QUESTIONS AU MAITRE D'OUVRAGE

1^{ère} partie (31 mai 2022)

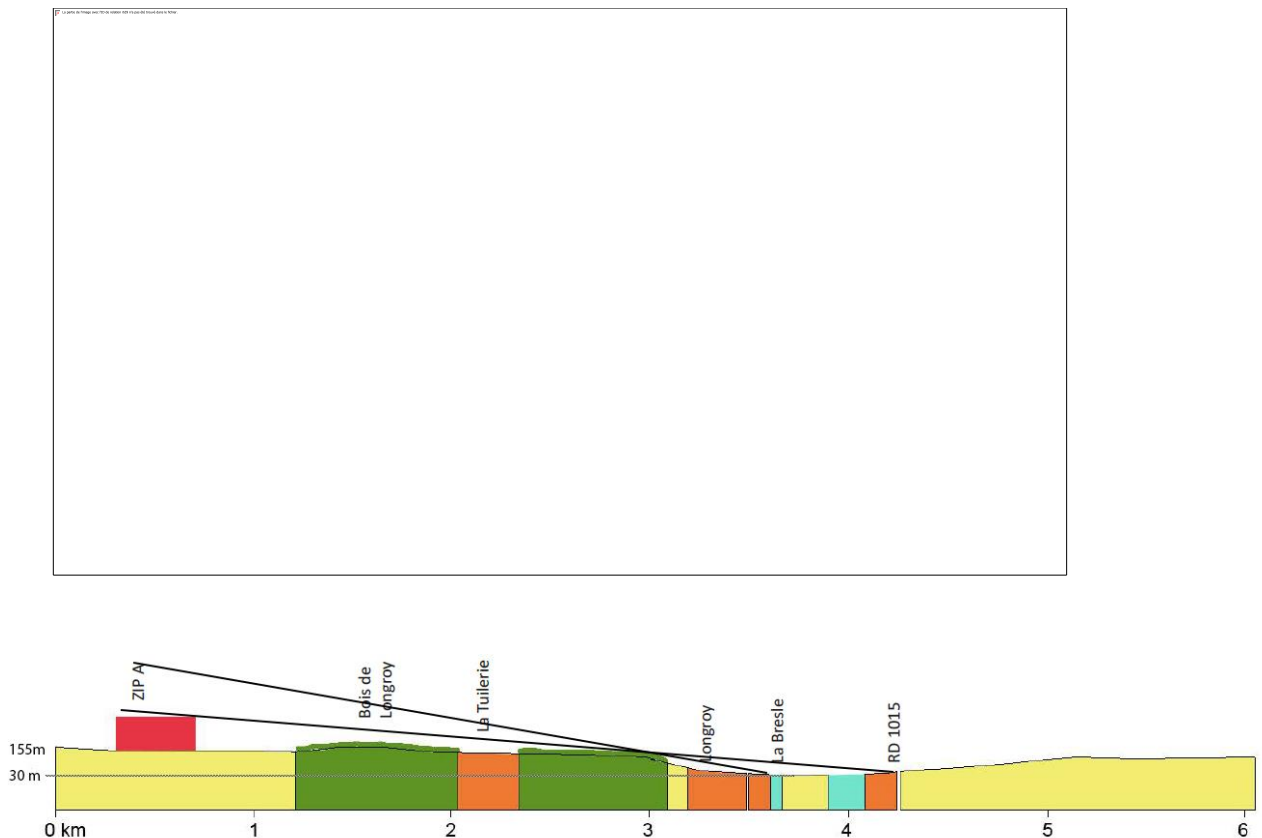
Le SRE (SRCE) ne classe pas cette ZIP (GUERVILLE) dans une zone favorable au développement des éoliennes. Or il est stipulé dans le dossier que « La zone retenue est située dans une entité paysagère de transition que le schéma régional éolien dit adapté à l'implantation d'éoliennes »

Je n'ai pas trouvé cette mention dans le SRE

La ZIP est située dans la zone rouge, non propice à l'implantation de parcs éoliens (Carte 8 du SRE). Le projet se situe dans une entité paysagère de transition (Carte 5 du SRE). La mention caractérisant ce paysage comme favorable à l'implantation d'éoliennes se situe p 15.

Si on prend la carte 7 de synthèse des contraintes du SRE p 23, il apparaît qu'aucune contrainte ne s'applique au site retenu. Sans justification sur la limite précise des zonages retenus à l'époque, nous n'avons pas d'explications sur le fait que le site n'ait pas été retenu, hormis que le SRE est comme son nom l'indique un travail à l'échelle régionale et n'a pas fait l'objet d'un travail “très fin” de définition des zones favorables et non favorables.
